Odpowiedzi na pytania w ramach Zapytania ofertowego nr 34/2021/MISCOMAR+

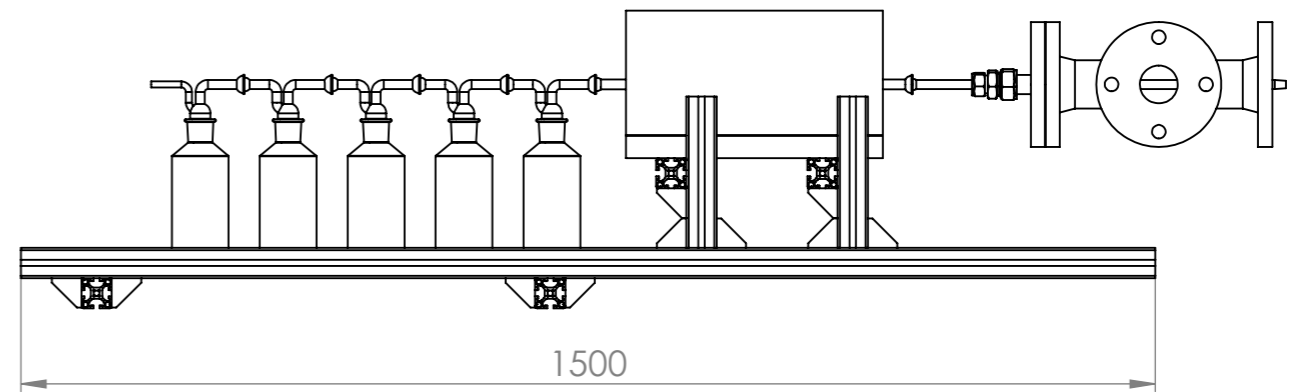
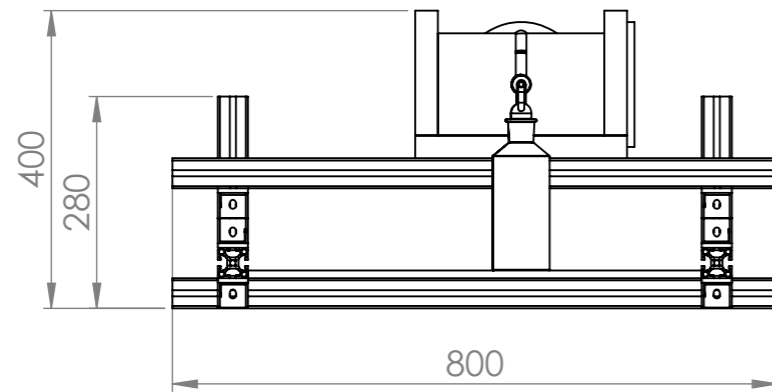
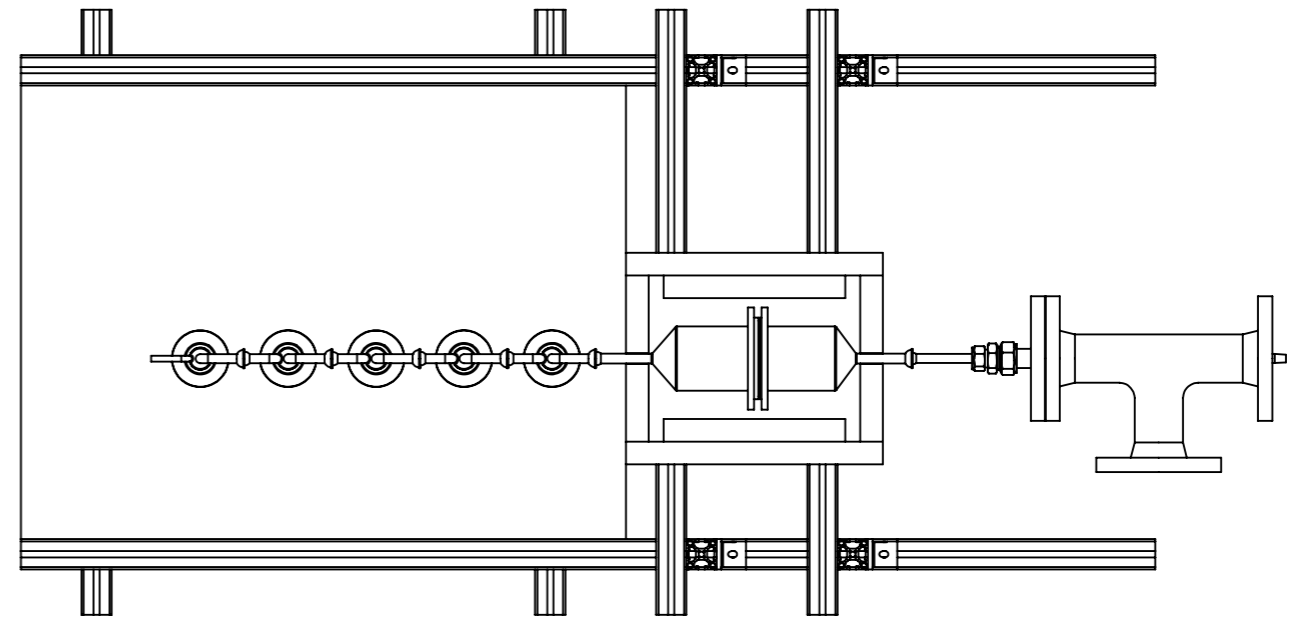
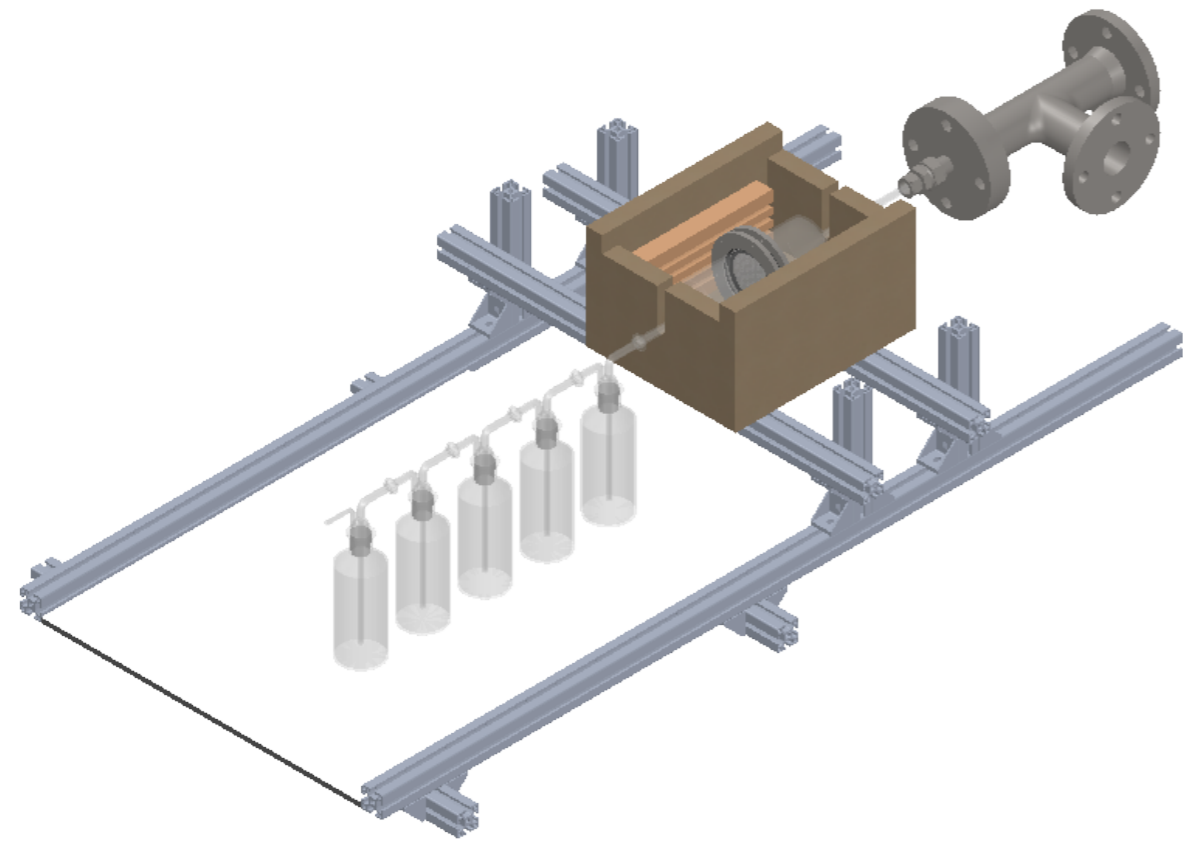
1. Zwracam się z prośbą o udostępnienie geometrii punktów pobierania próbek (pkt. 3.3.c) oraz doprecyzowanie w którym punkcie instalacji powinny znajdować się punkty pomiarowe wspomniane w zapytaniu (przed/za cyklonem etc.).

Odp: Jak zaznaczono w zapytaniu Zamawiający wymaga możliwości próbkowania gazu gorącego (temperatura powyżej punktu rosy wody oraz substancji smolistych) w dwóch miejscach: na wylocie ze zgazowarki (gaz surowy) oraz po etapie oczyszczania gazu, np. po wstępnym odpyleniu gazu w cyklonie. Zamawiający zaprojektował i wytworzył sondy do próbkowania gazu o maksymalnej średnicy zewnętrznej 1" i dwóch długościach 500 i 800 mm, zamontowane na kołnierzach ASME/ANSI B16.5 2" class 150, które będą zastosowane w zależności od zakresu prędkości pozornej gazu w miejscu próbkowania. Zamawiający wymaga możliwości wprowadzenia sond równolegle i przeciwnie do kierunku przepływu gazu, np. za pomocą trójnika zamontowanego na rurociągu, jak na załączonym rysunku. Nadmieniam, że koszt adaptacji instalacji / stworzenie odpowiedniego przyłącza do potrzeb montażu sond leży po stronie Oferenta. Długość sond do ostatecznego potwierdzenia z Oferentem przed rozpoczęciem pomiarów. Zamawiający dopuszcza montaż sondy w miejscach gdzie gaz płynie poziomo lub pionowo w górę, nie dopuszcza natomiast miejsc, gdzie gaz płynie w dół. Minimalna średnica wewnętrzna rurociągu w miejscu próbkowania gazu to 50 mm. Sondy zamontowane na kołnierzach dostarcza Zamawiający, uszczelki do kołnierzy dostarcza Oferent. Ponadto miejsce gdzie będzie próbkowany gaz musi umożliwiać ulokowanie stelaża z pozostałymi elementami linii próbkowania (filtr, płuczki, gazomierz, pompka). Wymiary stelaża pokazano na załączonym rysunku. Zamawiający nie dopuszcza oddalenia stelaża od miejsca próbkowania i transportu gazu węzłem ogrzewanym ze względu na przygotowany zestaw złączy z materiału odpowiedniego do pomiarów metali ciężkich. Zamawiający gotów jest rozważyć odstępstwo od tego wymogu jeżeli Oferent przedstawi szkic lokalizacji stelaża względem miejsca próbkowania oraz zapewni wąż/linię transferową ogrzewaną do temperatury min. 400°C i wykonaną z materiału z powłoką nieaktywną chemicznie (np. typu Silconert).
